設備変更箇所

東松山市 太陽光発電所計画
浸透施設設計計算書

工事名称	東松山8119d 太陽光発電所計画
図面名称	浸透池断面図

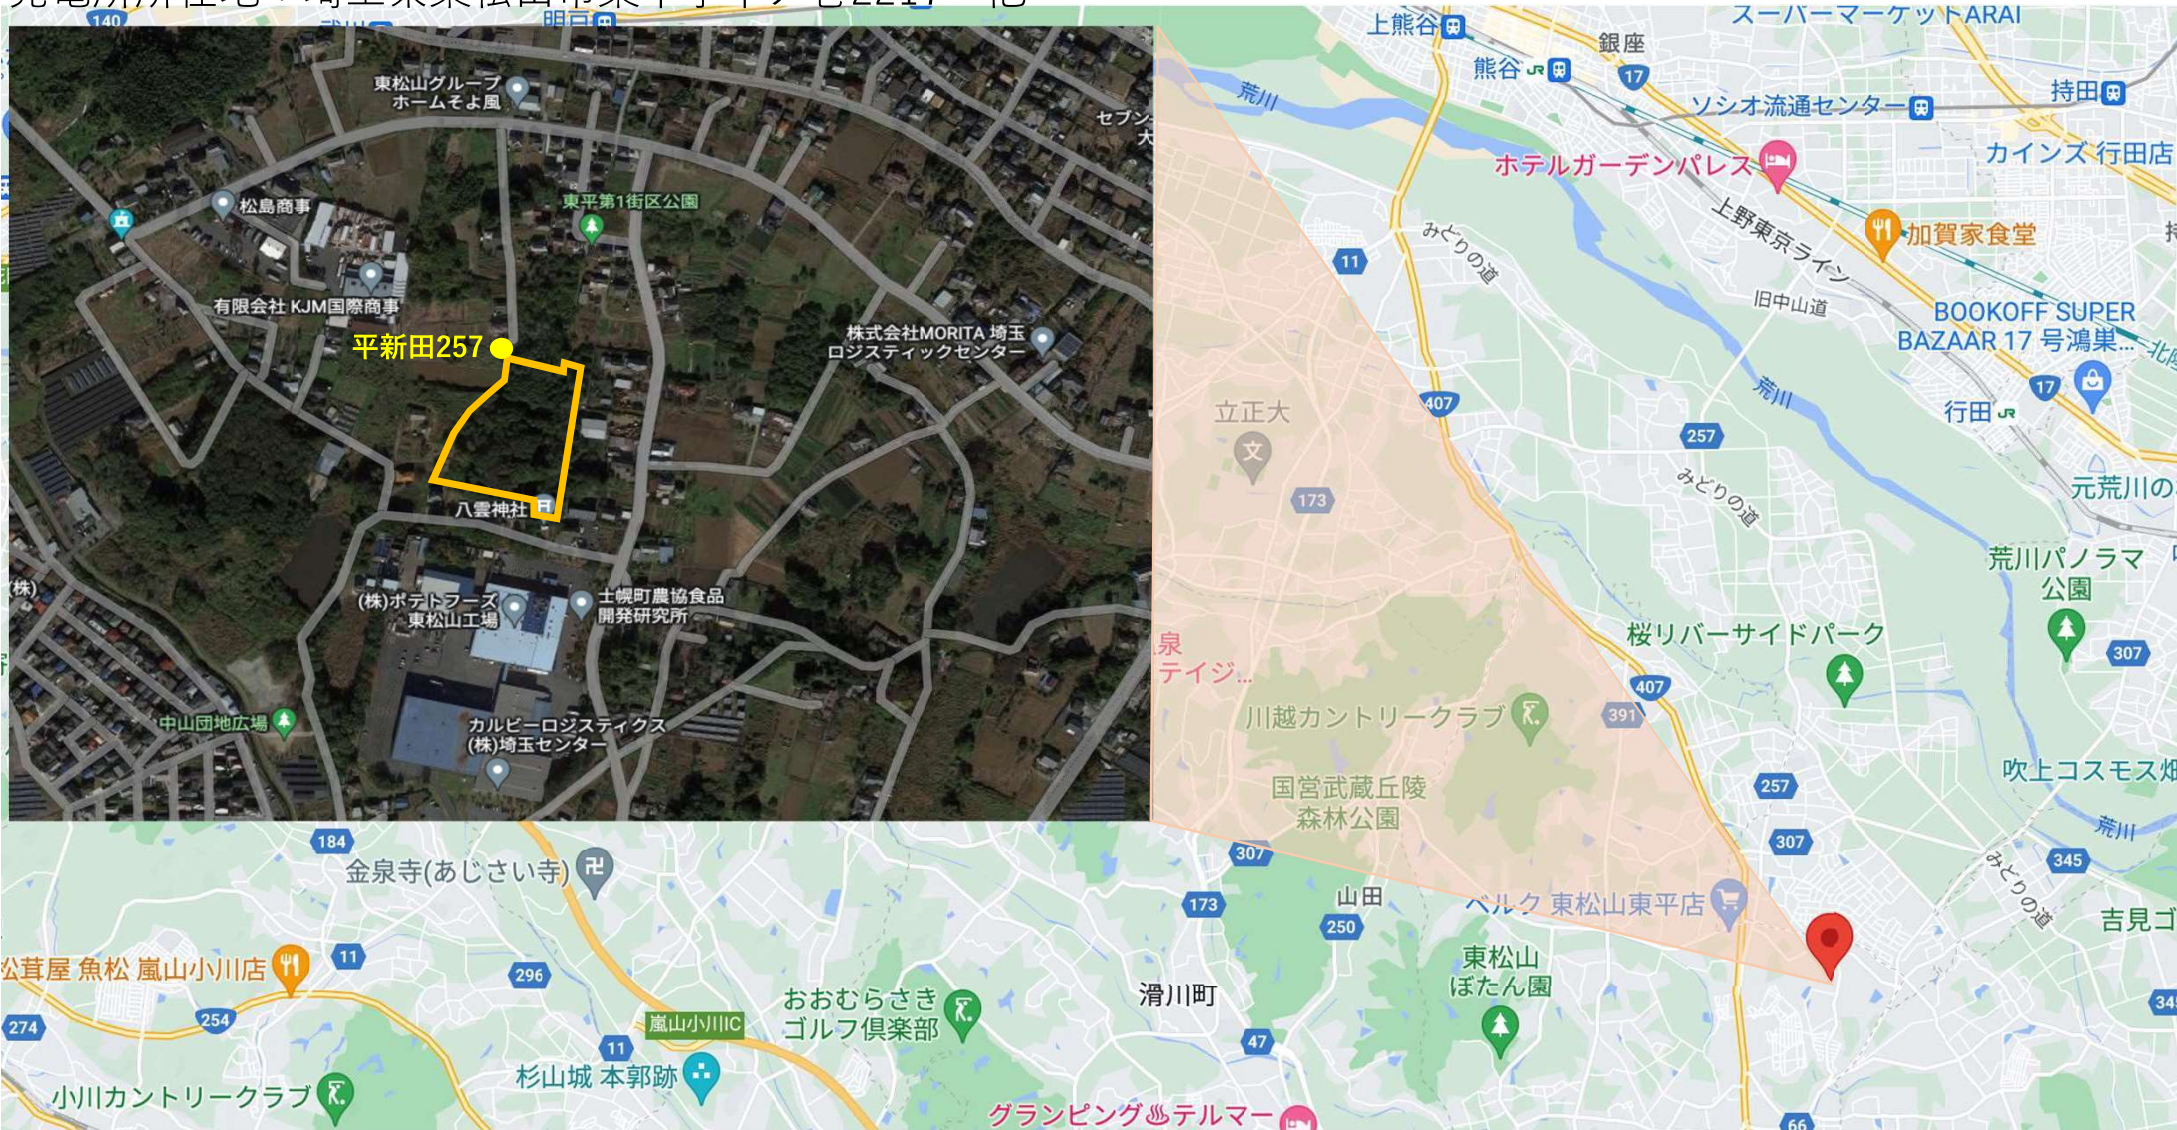
変更前		変更後	
○浸透施設		○浸透施設	
基準貯留量	224. 325m ³ /hr	基準貯留量	303. 683m ³ /hr
基準処理量	227. 299m ³ /hr	基準処理量	303. 657m ³ /hr
○合計		○合計	
基準貯留量	437. 990m ³ /hr	基準貯留量	514. 348m ³ /hr
基準処理量	480. 640m ³ /hr	基準処理量	556. 998m ³ /hr

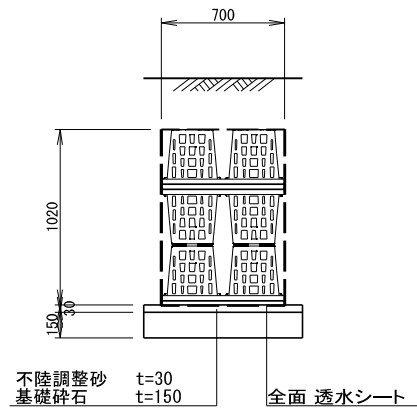
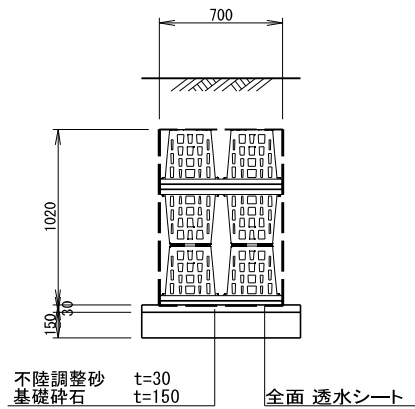
施設名	基準浸透量 m3／hr	基準貯留量 m3／hr	基準処理量 m3／hr	判定 m3／hr
浸透池	2.974	224.325	227.299	
浸透トレンチ	39.676	213.665	253.341	
合計	42.650	437.990	480.640	OK >468.399

施設名	基準浸透量 m3／hr	基準貯留量 m3／hr	基準処理量 m3／hr	判定 m3／hr
浸透池	2.974	300.683	303.657	
浸透トレンチ	39.676	213.665	253.341	
合計	42.650	514.348	556.998	OK >468.399

浸透池改修断面図

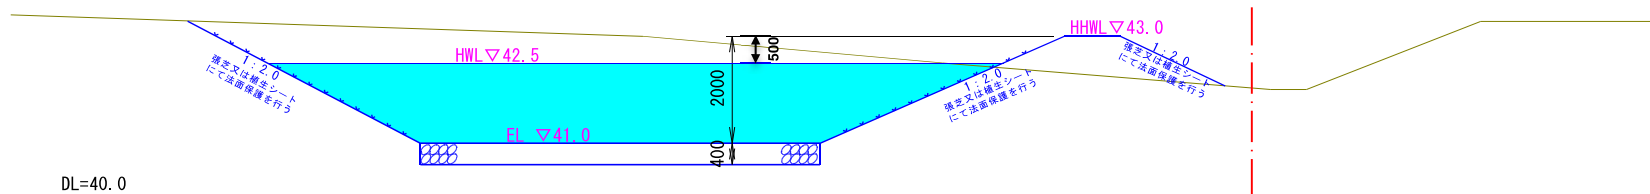
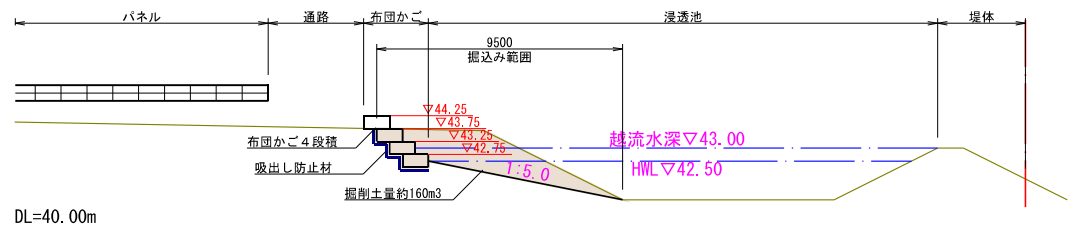
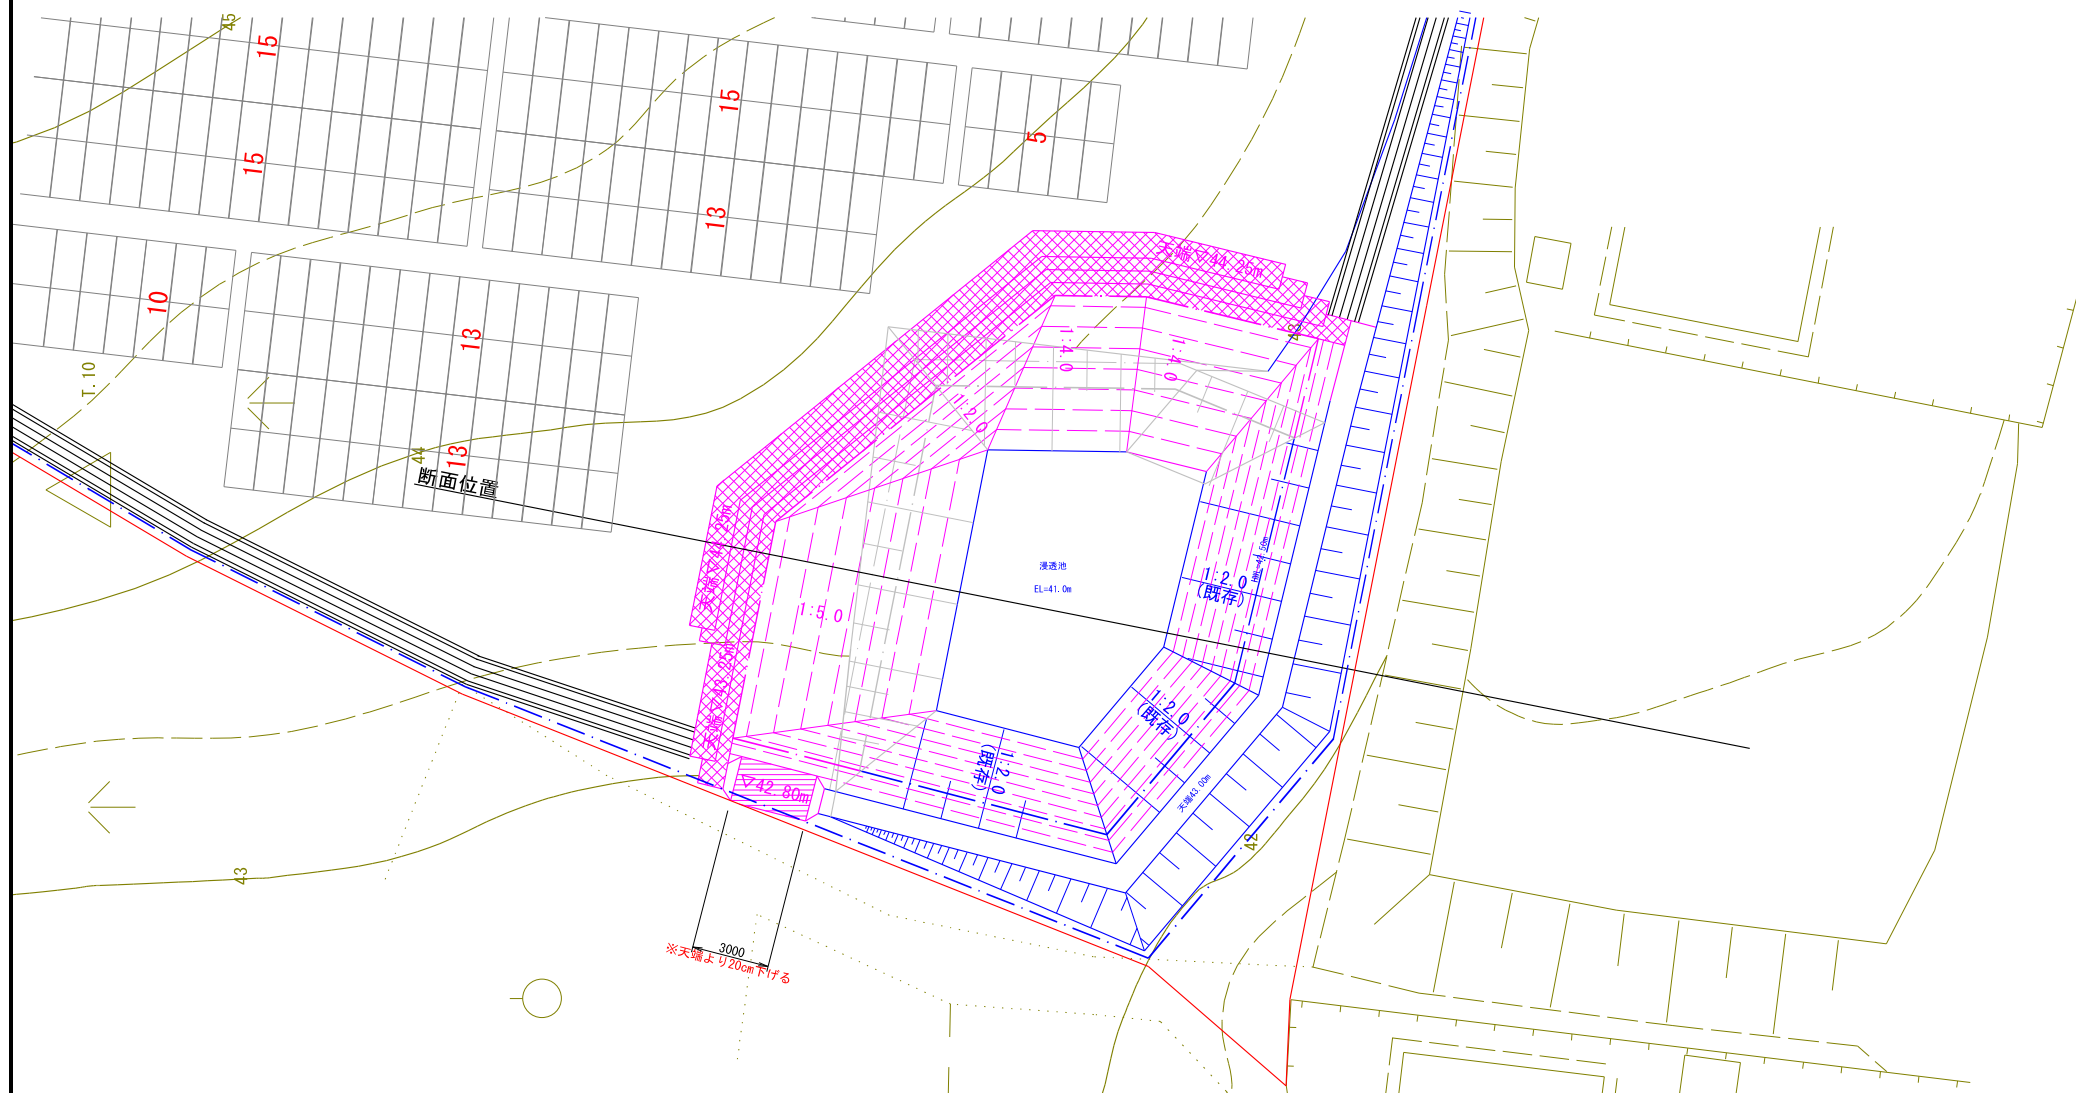
表 示	項 目	面積(m ²)	率(%)	備 考
	施 設 用 地	2,465.95	27.01	
	パネル用地	6,149.53	67.35	
	キューピクル	2.00	0.02	
	雨水浸透地	513.10	5.62	
		上面積315㎡、下面積86㎡、水深1.5m		
	雨水浸透トレンチ	W0.70×H1.02×L12.60m—25か所		
	フェンス・門扉			
	波 板	流速の減少目的		
	隣 接 道 路			
	合 計	9,130.58	100.00

【改修による滞水効果】
 $300.683 / 224.325 = 1.34$ 倍
